**PARCO EOLICO
composto da 08 WTG da 4,2MW/cad.**

**REPLICA AL PARERE
PROT. DG ABAP 38542 DEL
20/12/2019**

La presente nota viene redatta in risposta al parere prot. DG ABAP 38542 del 20/12/2019.

Fig. 2.39: Fotosimulazione dalla strada che attraversa il borgo circostante il Castello di Torre Guevara (P.O.).

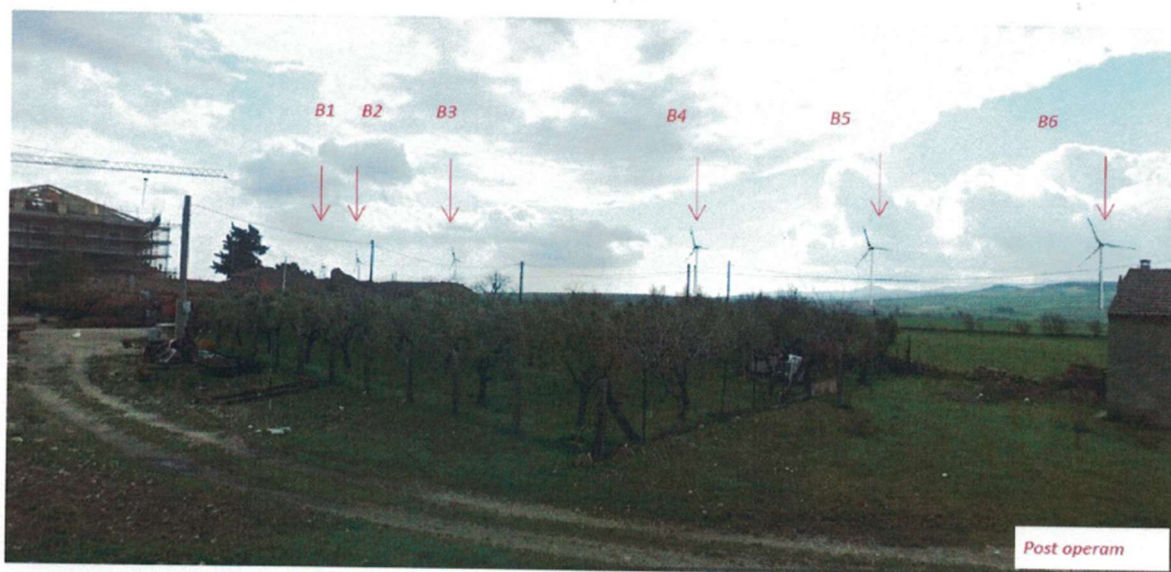
Esemplificativo è il caso della Torre Guevara (Fig. 2.39 estratta dall’All. 5 SIA): codesta Società sostiene che la presenza di vegetazione impedisce, dal “piano terra” del bene, la visibilità degli aerogeneratori in progetto posti ad una distanza di circa 2 Km ed indica un valore di impatto trascurabile anche in relazione alla presenza di un numero elevato di impianti esistenti a nord della stessa.

Tale approccio non può essere condiviso da questa Amministrazione in quanto la vegetazione arborea assolve la funzione schermante solo se l'osservatore si trova alla quota del piano di campagna e in prossimità della schermatura medesima.

In merito al fatto che la schermatura agisca solamente se l'osservatore alla quota del piano di campagna, si specifica che il DPCM 12/12/2005, al punto 3. *Contenuti della relazione paesaggistica* indica di valutare l'impatto visivo con riprese fotografiche da luoghi di "normale accessibilità" che, nei casi specifici relativi all'impianto in questione sono ubicati alla quota del piano campagna.

Foto - simulazione su foto 43

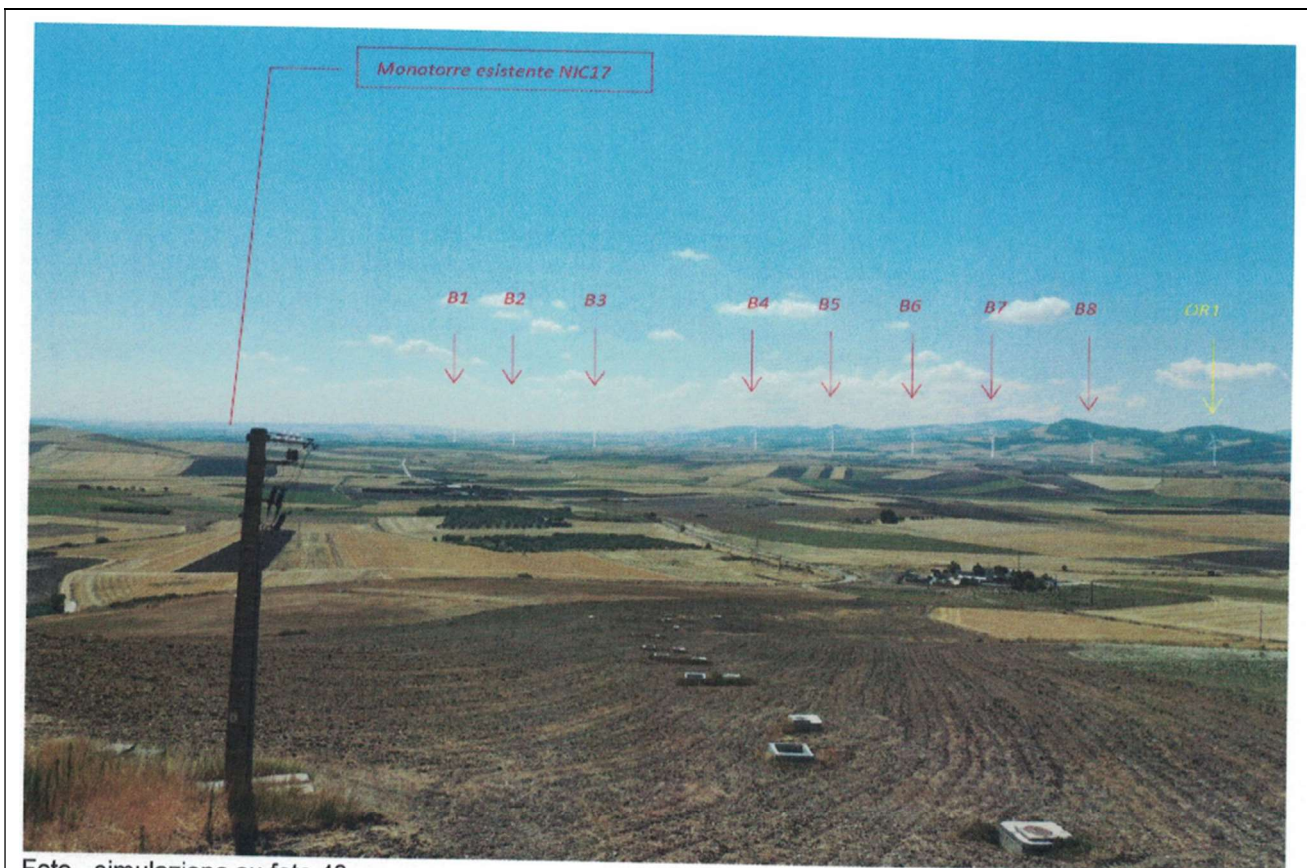
L'inserimento degli aerogeneratori di progetto (Fotosimulazione su foto 43 estratta dall'All. 5 SIA), per localizzazione (territorio agricolo) e proporzioni (altezza 241 m), si configura come detrattore in un territorio che, fortemente compromesso a nord nei suoi valori dagli impianti esistenti e da quelli autorizzati, è allo stato attuale ancora integro ma a rischio di compromissione anche per l'eventuale

futura realizzazione degli altri due impianti limitrofi, proposti da codesta Società e ricadenti nei territori di Troia e Orsara di Puglia.

In merito alla alterazione della struttura fondativa del paesaggio, è sufficiente considerare la simulazione su foto 43 – riportata alla pagina seguente e citata proprio nel parere del MIBAC per rendersi conto che la natura agricola del paesaggio rimane assolutamente riconoscibile ed inalterata anche ad impianto realizzato.

Esattamente il fotomontaggio riportato nel parere dimostra come in effetti le torri eoliche, essendo elementi alti ma estremamente sottili e tra loro molto distanziati, non impediscano in nessuna maniera la percezione dei fondali paesaggistici attuali.

Il campo visivo “aperto” rimane quindi tale, non essendo gli aerogeneratori in grado di occludere la visuale in virtù della loro struttura sottile.
